Žádost o dodatečné informace k zadávacím podmínkám veřejné zakázky na zhotovení stavby:

„Rekonstrukce terminálových učeben a infrastruktury staré budovy “
VŠE v Praze

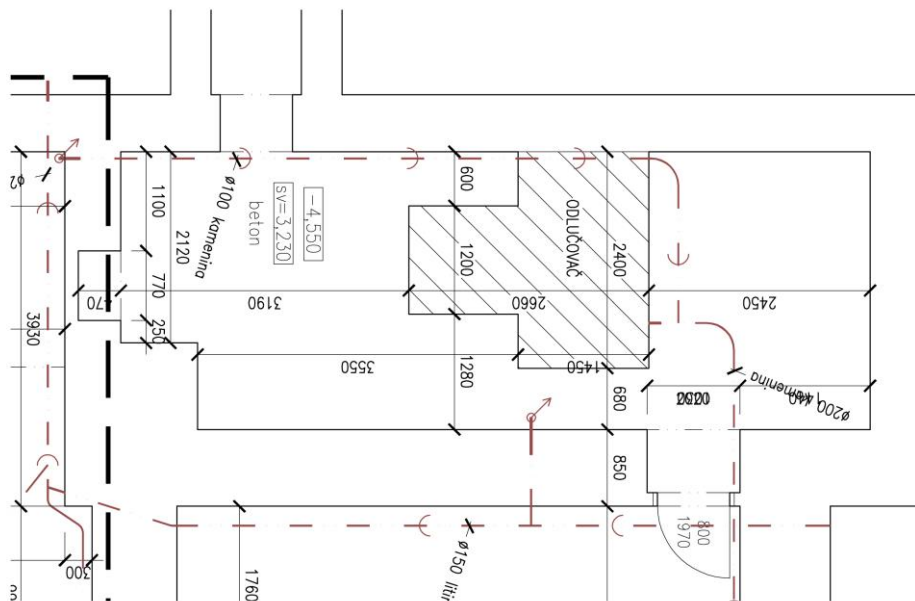
Prověřením zadávací dokumentace jsme zjistili, že v části výkazu výměr je položka:

Demontáž betonového monolitického odlučovače v 1.pp s
ekologickou likvidací odpadu (Σ 2,20 t)

Zadavatele žádáme o bližší informace o tomto odlučovači – typ, rozměry, umístění, specifikace a množství odpadu apod.

Jedná se železobetonovou konstrukci odlučovače umístěného v suterénu vedle nově navržené místnosti s úložnými skříňkami. Původně byl napojen na laboratoře v přízemí Staré budovy areálu VŠE. Tento prvek bude pravděpodobně vyžadovat ekologickou likvidaci viz PD část ZTI výkres D.1.4.1.02

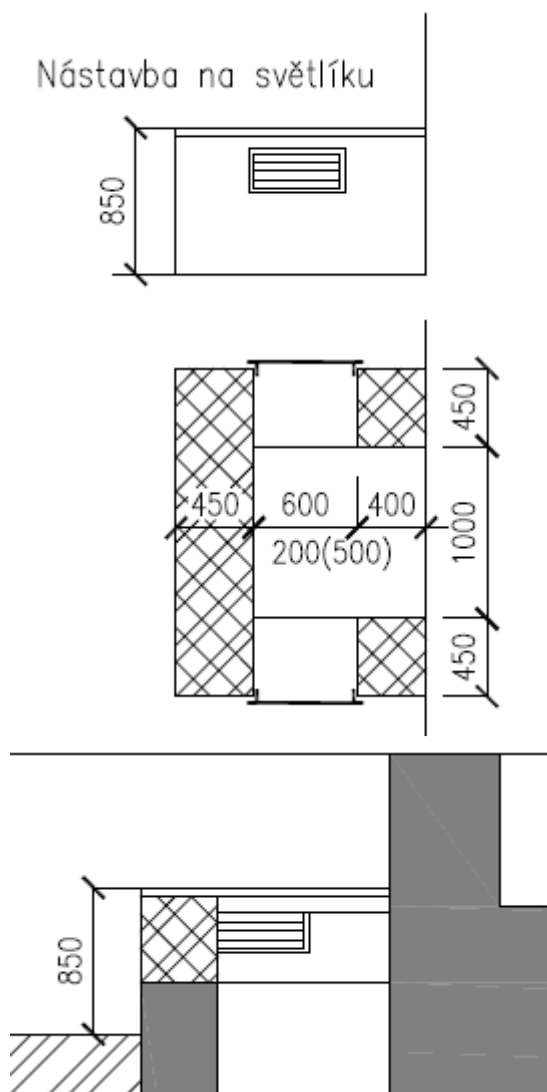
Prověřením zadávací dokumentace jsme zjistili, že výkres č.D.1.1.12 obsahuje nástavbu světlíku.

Zadavatele žádáme o sdělení, ve kterých položkách výkazu výměr jsou obsaženy předpokládané práce spojené s nástavbou světlíků. Žaluzie stávajících světlíků budou ponechány, jaká je materiálová skladba zakrytí světlíku ?

Jedná se položku 389, žaluzie budou nové viz položka 1038, skladba zakrytí světlíku viz výkres D1.1.136 (položka 601)
